Modulo per la presentazione delle osservazioni per i piani/programmi/progetti sottoposti a procedimenti di valutazione ambientale di competenza statale

ID: (n.9273) Documenti procedura di Valutazione Impatto Ambientale (PNIEC-PNRR)

“Impianto Eolico di potenza nominale 48 MW da realizzarsi in comune di Manciano (GR), loc. Montauto”

Abbildung 7: Trefferhäufigkeiten [1/m²] bei Rotorblattbruch. Rotorblattradius schwarz gestrichelt.

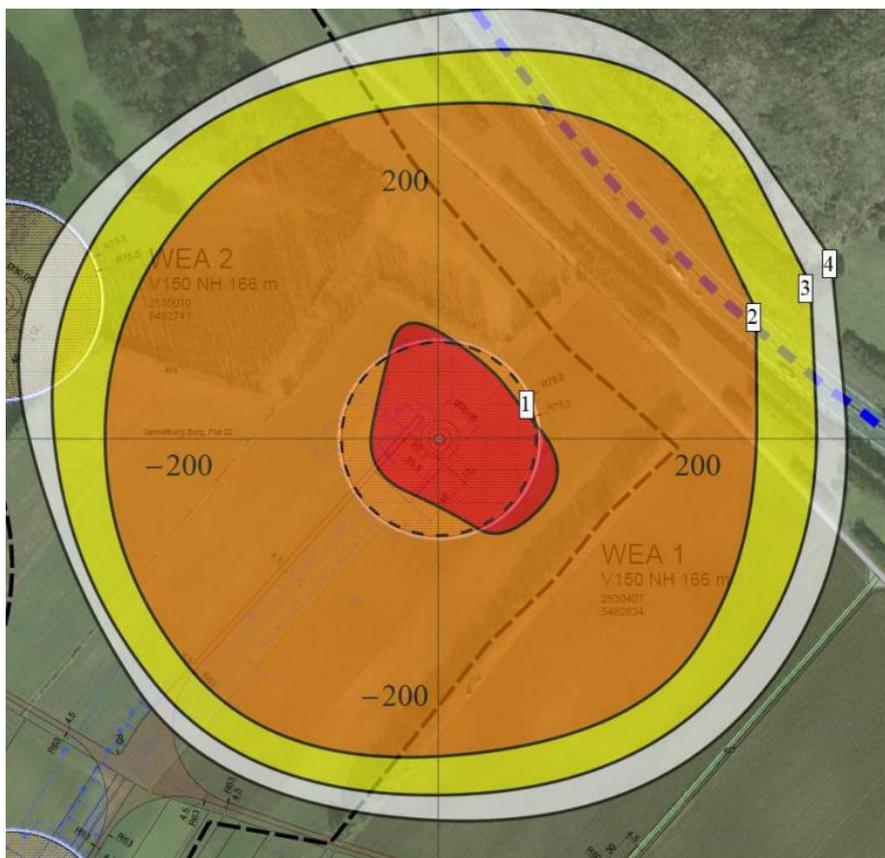
Lo studio di impatto ambientale tratta tale rischio (Relazione Tecnica Generale, codice elaborato R03 - 2799_5186_MAN_PD_R11_Rev0_GittataMassima) in modo semplicistico adducendo riferimenti bibliografici superati, mentre lo standard

internazionale attuale di trattamento ingegneristico consiste in simulazioni numeriche, dove si tiene conto anche delle condizioni di ventosità. Un esempio tratto da ([Gutachtliche Stellungnahme \(uyp-verbund.de\)](http://www.uvp-verbund.de)), p. 26) per un aerogeneratore comparabile a quello da progetto, illustra il fatto, che il rischio reale è molto più importante di quanto riportato nello studio di impatto ambientale sotto esame.

Esempio per il trattamento del rischio per la salute umana dal distacco di pezzi di una pala. La zona arancione è quella da considerare da “zona di rispetto”, dove non si dovrebbero trovare luoghi di frequentazione quotidiana dall’uomo (abitazioni, luoghi di lavoro, strade, linee di ferrovia ...).

In conclusion, è necessario analizzare il rischio per la salute pubblica da rottura e distacco di una pala, da distacco di pezzi di una pala e da ribaltamento della turbina con procedimenti ingegneristici aggiornati e rivalutare le posizioni degli aerogeneratori.
